Expediente:	056520416293 056523341661		
Radicado:	AU-00766-2023		
Sede:	REGIONAL BOSQUES		
Dependencia:	DIRECCIÓN REGIONAL BOSQUES		
Tipo Documental:	AUTOS		
Fecha:	09/03/2023	Hora:	16:23:14
Folios:	9	Sancionatorio:	00024-2023

**POR MEDIO DEL CUAL SE INICIA UN PROCEDIMIENTO ADMINISTRATIVO
SANCIONATORIO DE CARÁCTER AMBIENTAL**

**LA DIRECTORA DE LA REGIONAL BOSQUES DE LA CORPORACIÓN AUTÓNOMA
REGIONAL DE LAS CUENCAS DE LOS RÍOS NEGRO Y NARE "CORNARE"**

Que, en ejercicio de funciones de control y seguimiento, funcionarios de esta Corporación procedieron a realizar visita al predio de interés el día 13 de febrero de 2023, de la cual emanó **Informe técnico de control y seguimiento No IT-01249 del 27 de febrero de 2023**, dentro del cual se consignó lo siguiente:

Foto 1 y 2. Trampa grasa del Restaurante y Tanque séptico del Lavadero Las Brisas No.2.

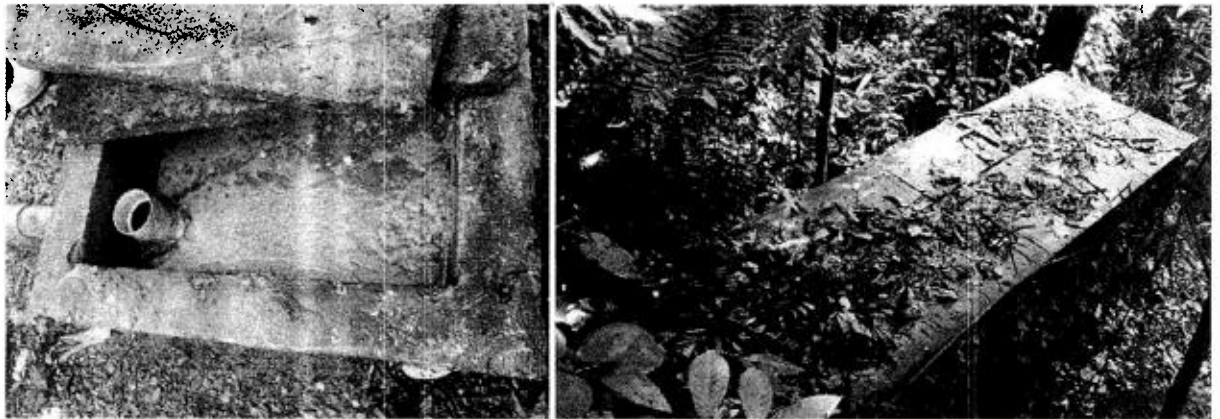
- Está comprendido por un sistema de trampa grasas, un tanque séptico en mampostería con dos compartimientos y un filtro anaerobio de flujo ascendente F.A.F.A., el cual descarga sus aguas a fuente hídrica, mediante una manguera que realiza un recorrido de aproximadamente 500 metros, (ver foto 1 y 2).

Foto 7 y 8. Zona de lavado de carros para cemento y cárcamo que recoge aguas generadas del lavado para ser conducidas al STARnD.

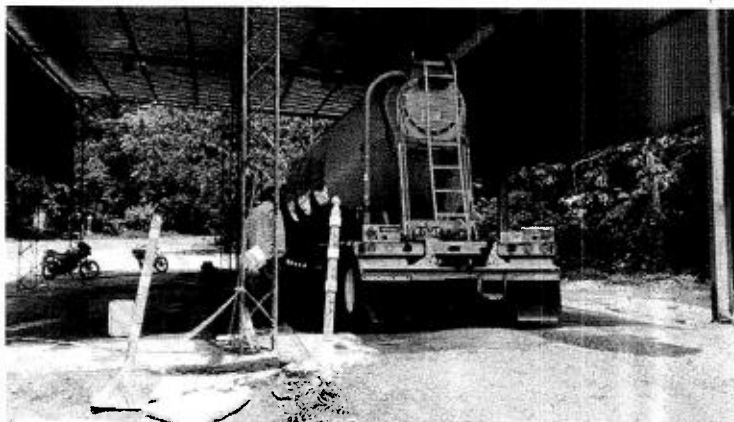
- Está compuesto por un tren de tratamiento conformado por un sumidero corrido o canal rectangular, con tres (3) cajas de inspección, un tanque desarenador o trampa de sedimentos de (2) dos compartimentos, con una capacidad volumétrica de 9.86m³, el cual se conecta con una trampa grasas de 2.46 m³, que posteriormente descarga su efluente a una fuente hídrica según información suministrada en campo, no obstante, hasta el momento no hay evidencia del cambio del punto de descarga a fuente hídrica, por lo que en el expediente 056520416293, que reposa en la Corporación aún se tiene aprobado que dicho sistema descarga a Campo de infiltración.
- Del mismo modo, el día en que se realizó la visita técnica no quisieron acompañarnos a mirar el sitio de descarga, toda vez que manifiestan que el acceso es muy complejo para llegar al cuerpo receptor, pero tampoco han enviado evidencia de este.

- Dentro del Establecimiento de Comercio el uso del guaje no se realiza de manera frecuente, por motivos de seguridad y los carros son lavados dentro de una plataforma bordeada por un cárcamo perimetral con rejilla superior, el cual tiene un ancho aproximado de 15 cm, (ver foto 7 y 8), el cual recoge las aguas producto del lavado para posteriormente ser dispuesta a tres (3) cajas de inspección que conducen las aguas hacia el Sistema de Tratamiento de Aguas Residuales no Domésticas.

Foto 9, 10 y 11. Evidencia del mantenimiento de las cajas de inspección del STARnD

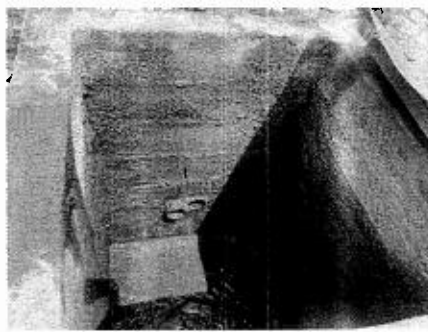
- Durante la visita técnica se observó que se encontraban realizándole mantenimiento a las tres (3) cajas de inspección implementadas en el Lavadero Las Brisas No.2, por lo que el tubo de entrada hacia la primera caja, tenía el tubo de salida tapado para poder realizar el mantenimiento (Ver foto 9, 10 y 11).

Foto 13. Unidades de tratamiento secundario del Lavadero Las Brisas.

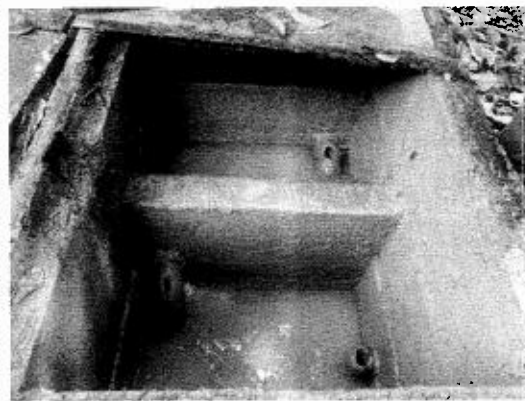
- Del mismo modo se revisó el sistema trampa grasa del lavadero Las Brisas No. 2, que funciona como unidad de pretratamiento, encontrándose en iguales condiciones que la última visita técnica realizada por la Corporación, toda vez que los tubos de PVC que conforman el sistema están rotos por falta de mantenimiento. (ver foto 12 y 13).

Foto 18. Punto de acopio donde se almacenan los lodos generados por el mantenimiento del STARnD

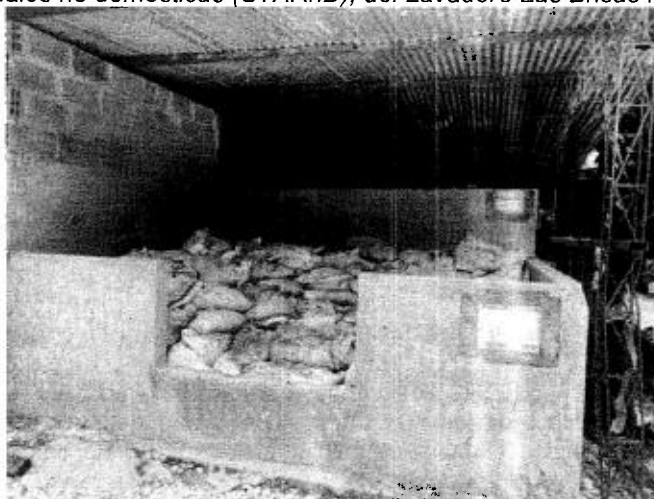
- En cuanto al manejo de los residuos peligrosos (RESPEL) generados en la zona de cambio de aceites, son almacenados y recolectados por la empresa ECOTRANSA, sin embargo, no hay certificado de disposición final que lo sustente y hasta el momento no los han entregado a la Corporación.
- Del mismo modo, informaron que en caso de que se presente un derrame de aceites u otra sustancia derivada del petróleo, se realiza su limpieza en seco, en el sitio se encontraba un kit de derrames.
- En la zona donde se localiza el lavadero de carros, se evidenció un punto de acopio donde se almacenan los lodos generados por el mantenimiento del sistema de tratamiento de aguas residuales no domésticas (STARnD), del Lavadero Las Brisas No. 2. (ver foto 18).
